Stadtrat Volker C. Koch  
Referent für Mobilität und Verkehr

## **ANFRAGE:**

An der Kreuzung Robert-Bosch-Straße / Alte Römer-Straße besteht für stadtauswärts fahrende Radfahrer eine sehr unklare Situation.

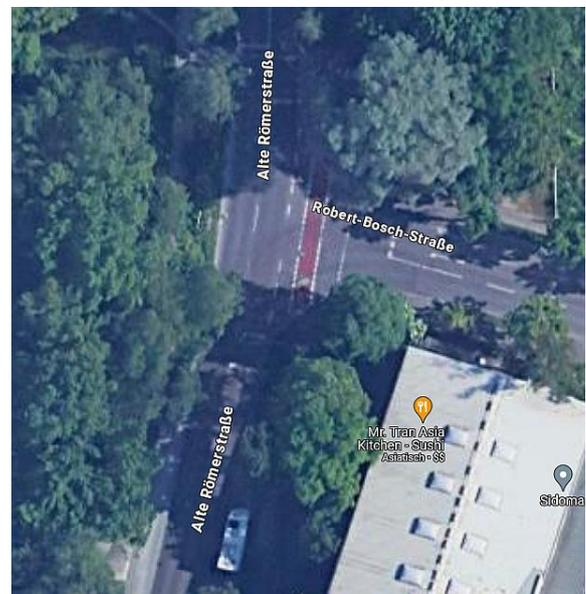
Der Radfahrer befindet sich auf einem ausgeschilderten Fuß- und Radweg. Er muss also dort fahren und ist damit von der Straße durch einen Grünstreifen getrennt. Für die Autofahrer gibt es hier einen Rechtsabbiegefeil.

Eine Radfurt ist quer über die Robert-Bosch-Straße markiert.

Aber die Ampel ist „nur“ für den Verkehr auf der Straße geltend.

Es gibt dort keine Halte- oder Wartelinie.

Heißt das, dass der Radfahrer „durchfahren“ kann? Dann wäre er, da er ja geradeaus fährt, sogar vorfahrtsberechtigt -z.B. vor dem Bus - hier fahren schließlich auch die städtischen Busse.

Ich bitte Sie diese Situation klären zu lassen. Gerne nehme ich an einem Vor-Ort-Termin teil.
